vorhabenbezogener Bebauungsplan (vB-Plan) Nr. 3 „Photovoltaikanlage südlich des Ortes Zapel Ausbau“ der Gemeinde Zapel
hier: Zwischennachricht

Hier: Stellungnahme des Landkreises Ludwigslust-Parchim zum Vorhabenbezogenen Bebauungsplan Nr. 3 "Photovoltaikanlage südlich des Ortes Zapel Ausbau" der Gemeinde Zapel, Amt Crivitz

Bezug: Schreiben des Amtes vom 08.11.2022; PE: 10.11.2022
Planzeichnung M 1: 3.000 vom 22.06.2022
Begründung zum Vorentwurf vom 22.06.2022

Maßstab:	Baustelleneinrichtungsplan		
1:500			
Projekt: Dammsanierung km 29,1+00 - km 29,2+00 und Durchlasserneuerung km 29,1+26			
Strecke Strecke 6933 Schwerin Görries - Parchim			
Bauwerksnummer		Brückennummer	Barcode
Strecke	Kilometer	Kennzahl	
6933	29,1+26

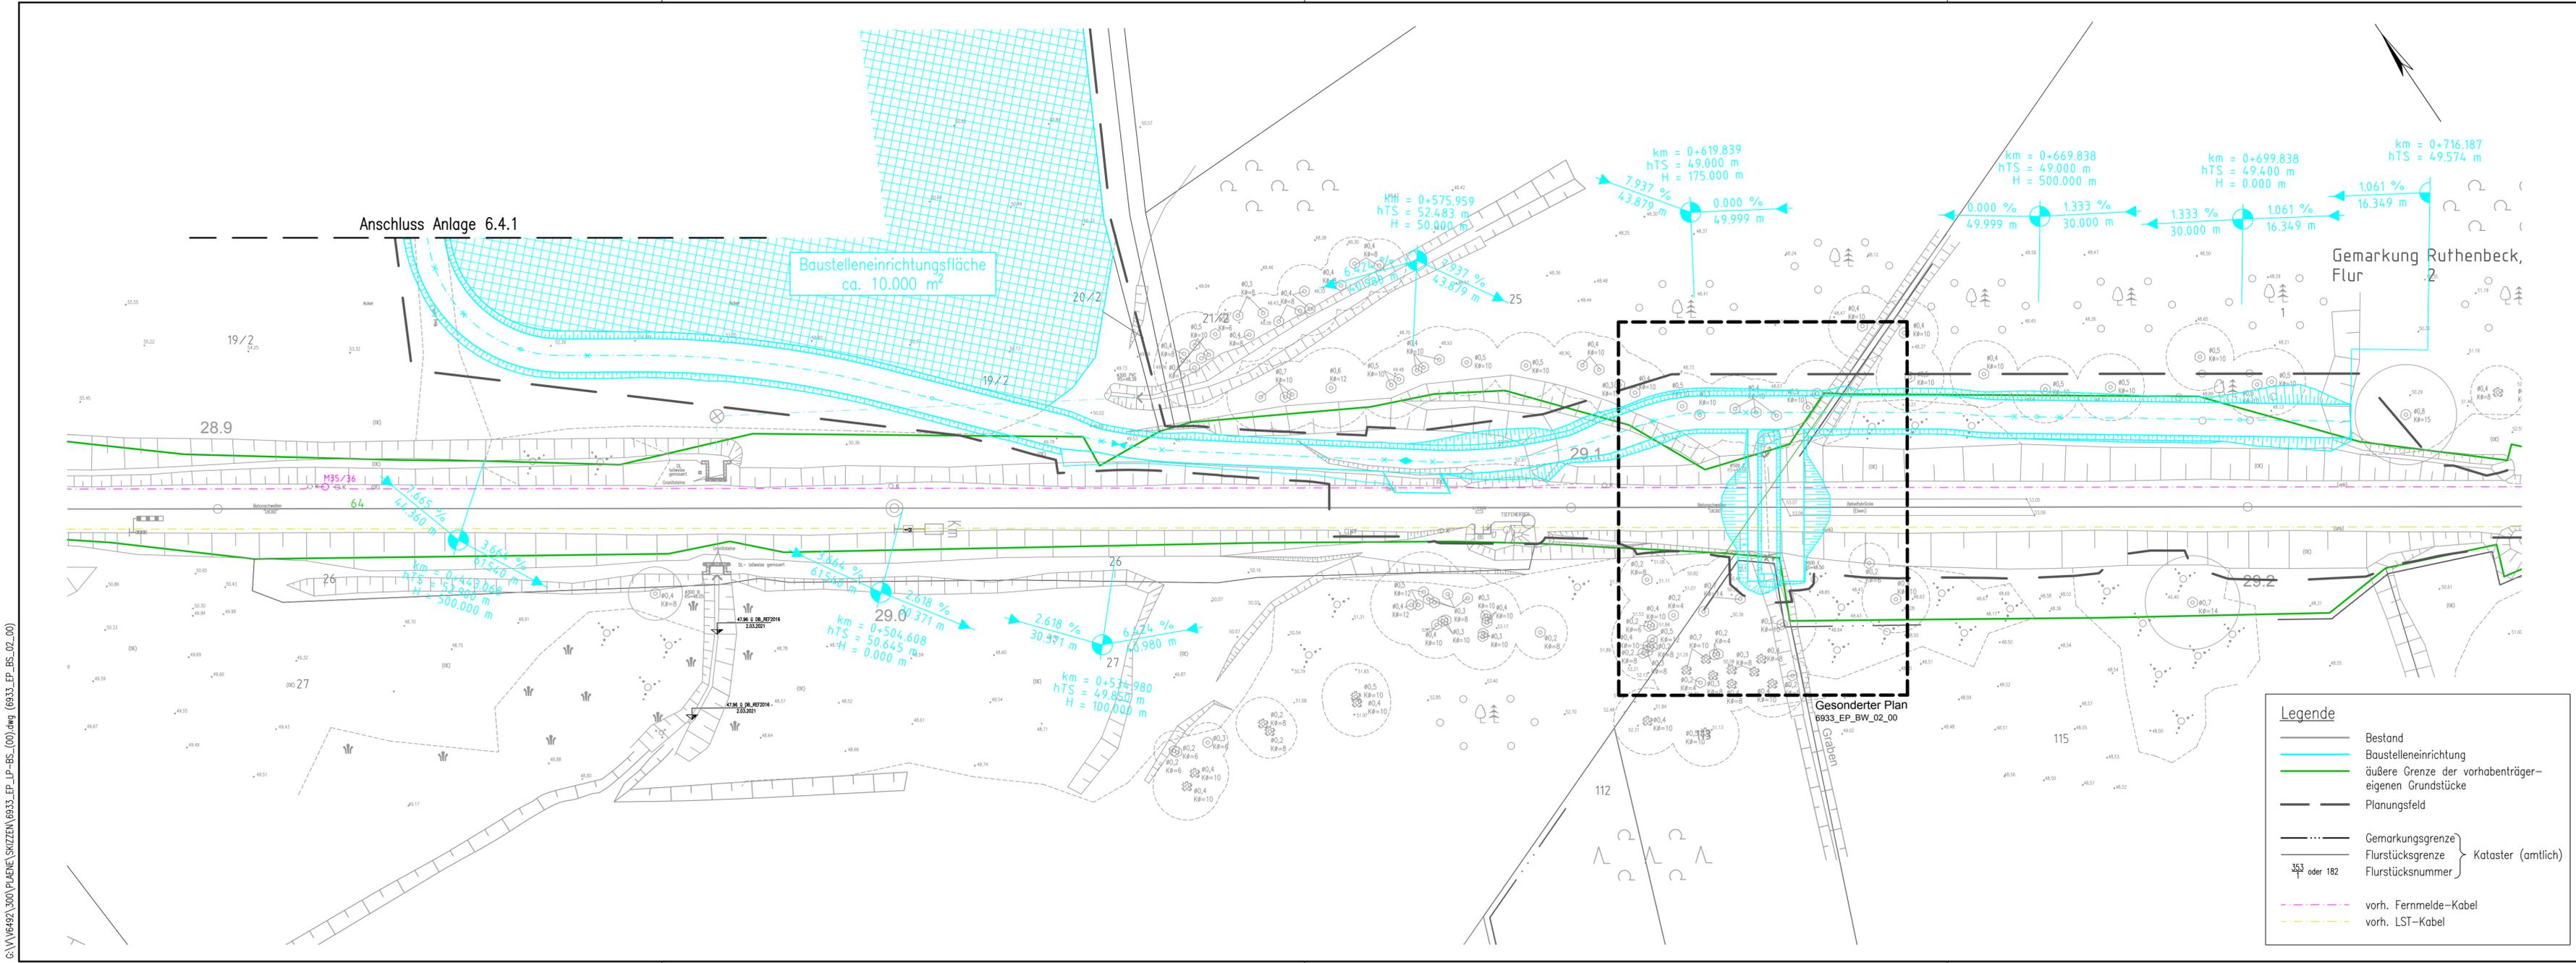
- In diesem Zusammenhang weisen wir darauf hin, dass für das Jahr 2023 investive Maßnahmen im Bereich Oberbau und Erdkörper geplant sind. Hierfür ist eine Zuwegung und Baustelleneinrichtungsfläche im Bereich der Photovoltaikanlage geplant. Den aktuellen Planungsstand fügen wir zur Kenntnis als Anhang bei.

- Sollten sich durch die Planungen der DB AG Konflikte mit den Zielen des Bebauungsplanes ergeben, wenden Sie sich bitte zur Abstimmung an die zuständige Abschnittsmanagerin der DB Netz AG. Kontakt: Frau Radmila Redmann, Mobil: 0152/32115383, Mail: radmila.redmann@deutschebahn.com
